改善箇所説明図

基準不適合発生箇所

メインハーネス

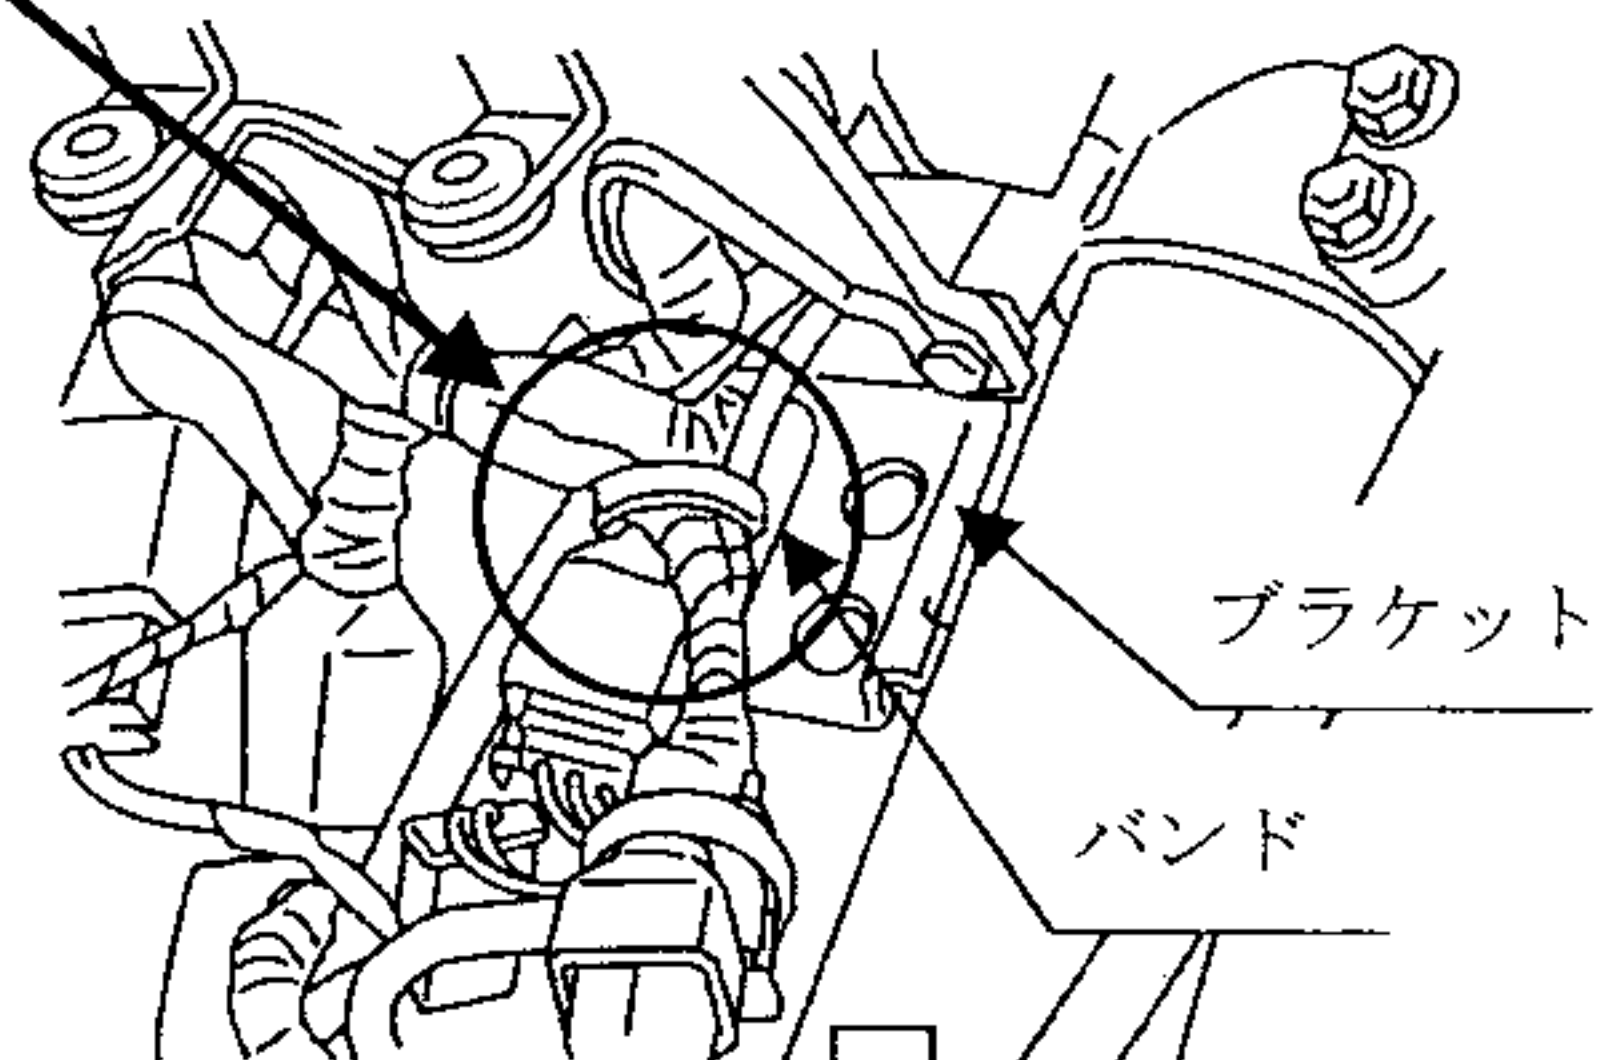
電気装置において、組立作業が不適切なため

- ① メインハーネスをクランプに固定するバンドが欠品しており、メインハーネスがクランプから外れ、クランプ端部に干渉する場合があります。
- ② メインハーネス固定用バンド(6本中の1本)をブラケットの穴に通すべきところ、ブラケットの穴に通さずにメインハーネスをクランプしたため、メインハーネスが位置決めされず、周辺の部品と干渉する場合があります。

その結果、車両の振動等によりメインハーネスが損傷する場合があります、内部配線が短絡してヒューズが溶断し、前照灯、制動灯、尾灯、番号灯、速度計照明又は方向指示器が作動しなくなるか、あるいは原動機が停止して再始動が出来なくなるおそれがある。

- ①全車両、メインハーネスを点検し、損傷しているものは修理を行なう。
- ②全車両、当該バンドを取付けメインハーネスをクランプに確実に固定する。
- ③全車両、当該バンドをブラケットの穴に通してクランプし、メインハーネスをブラケットに固定する。
